**SAMODZIELNY PUBLICZNY ZAKŁAD OPIEKI ZDROWOTNEJ  
MINISTERSTWA SPRAW WEWNĘTRZNYCH I ADMINISTRACJI  
W RZESZOWIE**

Z/ZZP.2378.1.20

**dotyczy: postępowania o udzielenie zamówienia publicznego prowadzonego w trybie przetargu nieograniczonego na wykonanie sali operacyjnej hybrydowej z dostawą angiografu (ogłoszonego w Suplemencie do Dziennika Urzędowego Unii Europejskiej Nr 126 z dnia 02.07.2020 r. pod poz. 307522).**

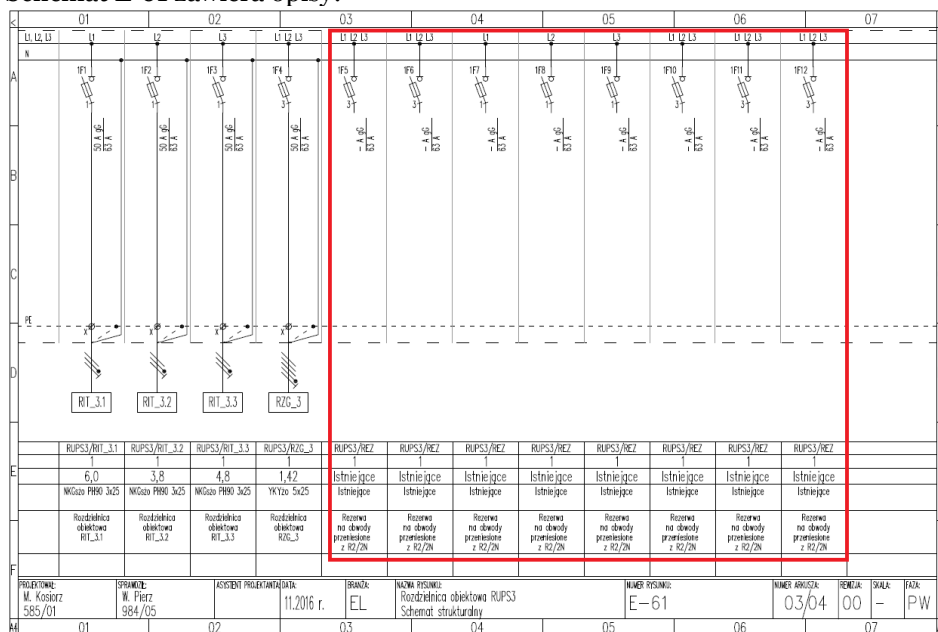
13. Schemat E-61 zawiera opisy:

Prosimy o precyzyjne określenie:

- mocy w/w odbiorów,
- doboru zabezpieczeń (wkładek) dla w/w odbiorów,
- parametry przewodów/kabli koniecznych do podłączenia,
- nazw odbiorników koniecznych do podłączenia

**Odpowiedź: Zgodnie z dokumentacją projektową i opisem przedmiotu zamówienia. Przyjąć obciążalność maksymalną 3,5kW na jedną fazę.**

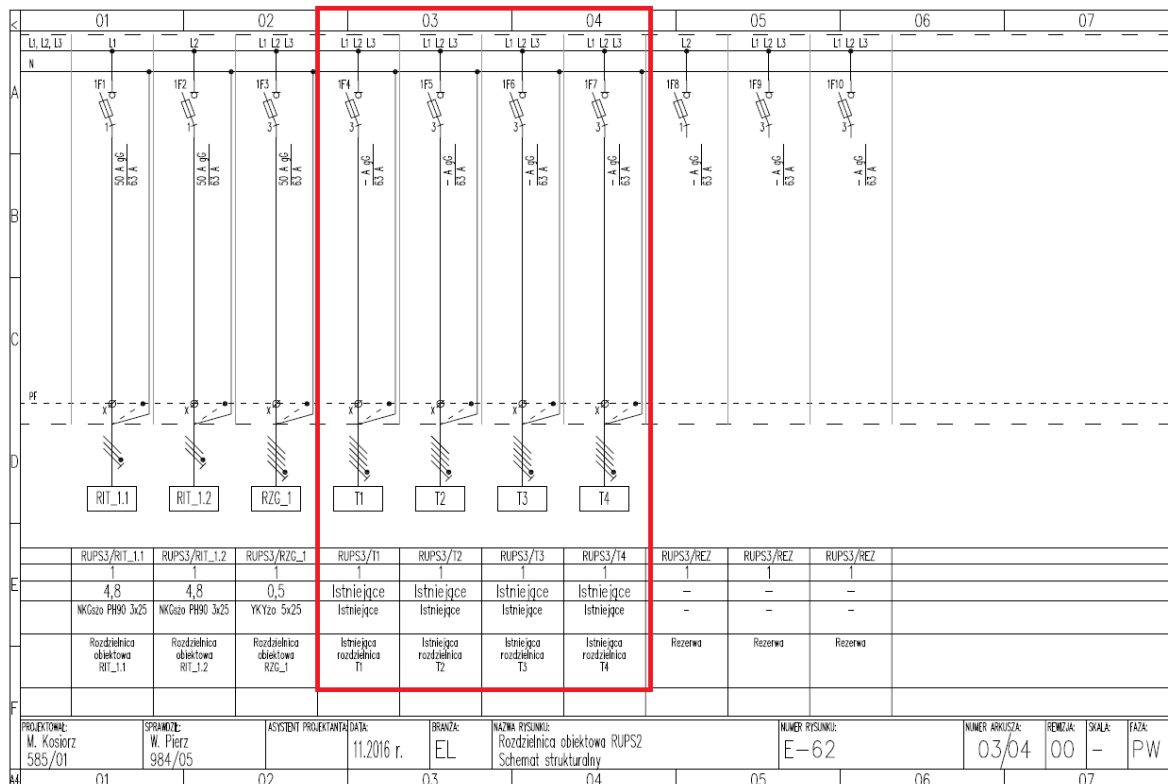
14. Schemat E-62 zawiera opisy:

Prosimy o precyzyjne określenie:

- mocy w/w odbiorów,
- doboru zabezpieczeń (wkładek) dla w/w odbiorów,
- parametry przewodów/kabli koniecznych do podłączenia,
- nazw odbiorników koniecznych do podłączenia.

**Odpowiedź: Należy przyjąć zabezpieczenie 40/63 A.**
